Temat: Re: izolacje - ściany zewnętrzne

— ustalenia 4 lipca.jfif

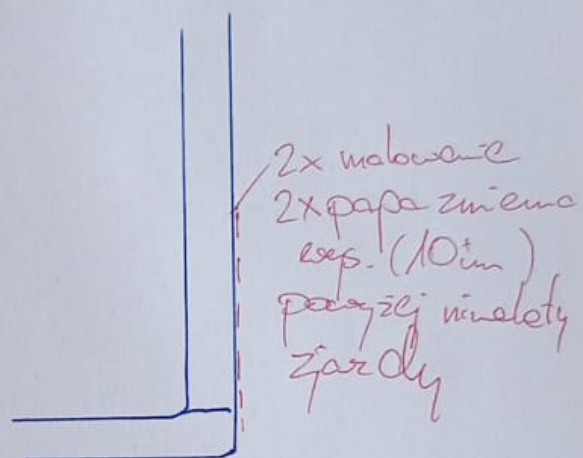
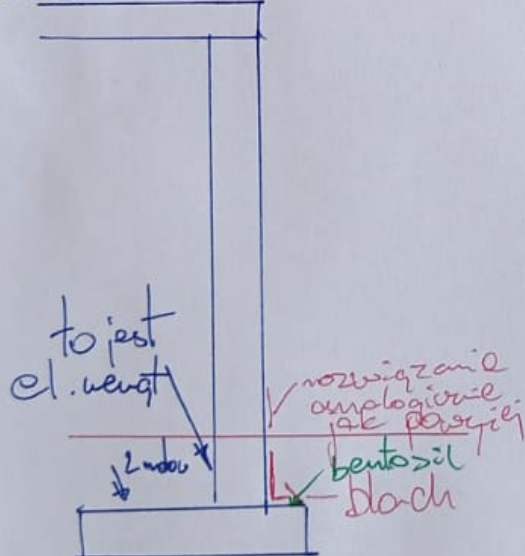
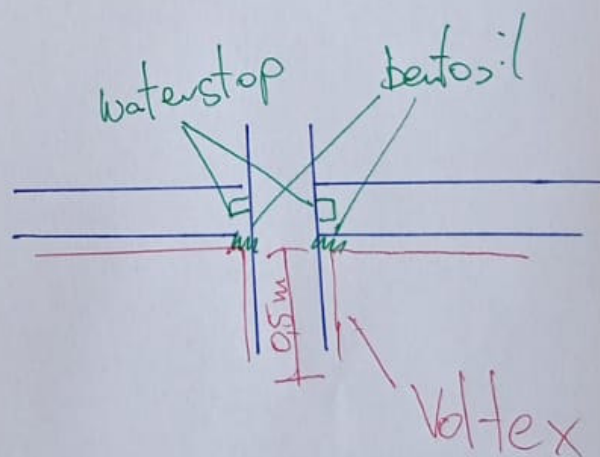
Pytanie odnośnie izolacji ścian żelbetowych zewnętrznych kondygnacji zewnętrznej. Wg katalogu oraz informacji dystrybutora izolacji SWELLTITE, izolację można kończyć 300mm poniżej poziomu gruntu. Aktualnie na ścianie w osi A (od parkingu) dokleiliśmy 90cm, żeby podsypać ziemi i uporządkować teren przy parkingu i jesteśmy ponad 70 cm poniżej poziomu gruntu. Kierownik budowy mówi dzisiaj, że w strefie przemarzania miała być chyba papa. Czy akceptujecie tę membranę na takiej wysokości?

prośba aby to zrobić zgodnie z ustaleniami z 4 lipca. W linku załączam rysunek z 4 lipca.
